**ZESPÓŁ OPIEKI ZDROWOTNEJ
w Dąbrowie Tarnowskiej
ul. Szpitalna 1
33-200 DĄBROWA TARNOWSKA**

WARUNKI PRZYŁĄCZENIA

Zakład Opieki Zdrowotnej – instalacja fotowoltaiczna

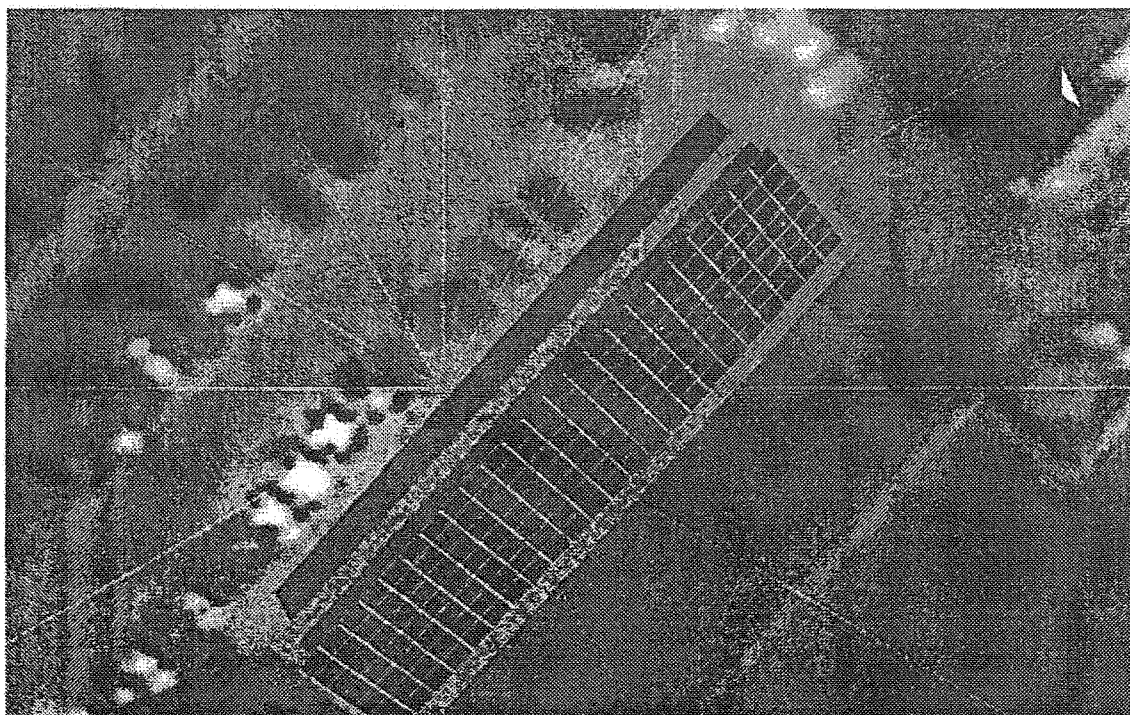
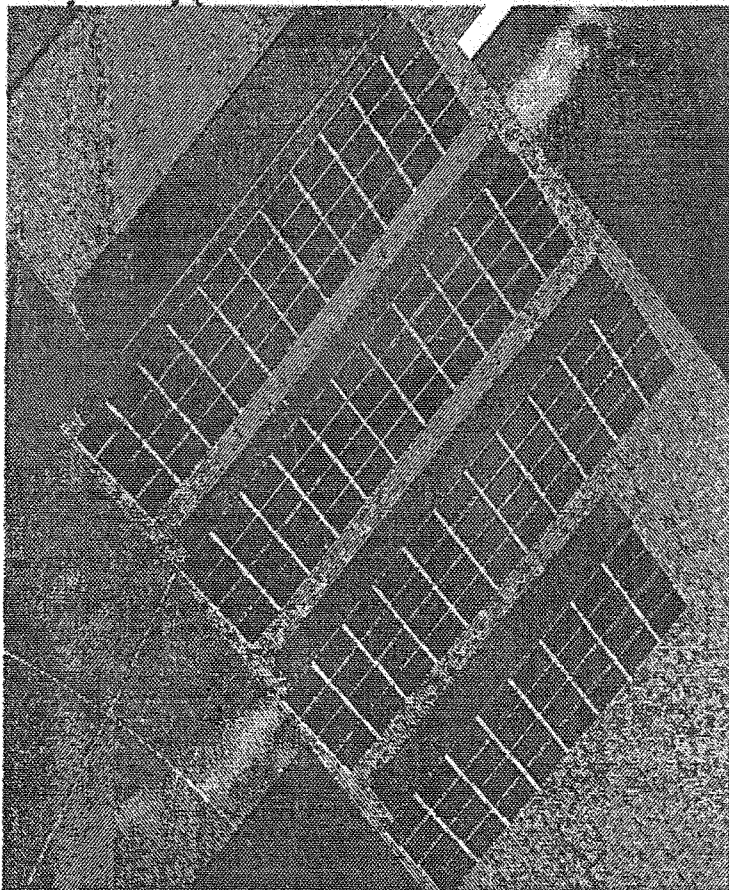
Przytaczając :

Odpowiedź: Dach budynku głównego w całości wykonany jest w tej samej technologii z płyt żelbetowych. Na pozostałych częściach dachu są umieszczone na konstrukcjach

wsporczych panele PV o łącznej mocy 34 kW. Zgodnie z SIWZ „zaprojektuj i wybuduj” przedstawiona koncepcja stanowi przykładowy obraz posadowienia.

Konstrukcja wsporcza wraz z panelami jest przewidziana do montażu nad dachem garaży. Konstrukcja ścian i dachu garaży nie jest w stanie przenieść ciężaru instalacji i konieczne jest posadowienie jej na fundamencie obok ścian garaży.
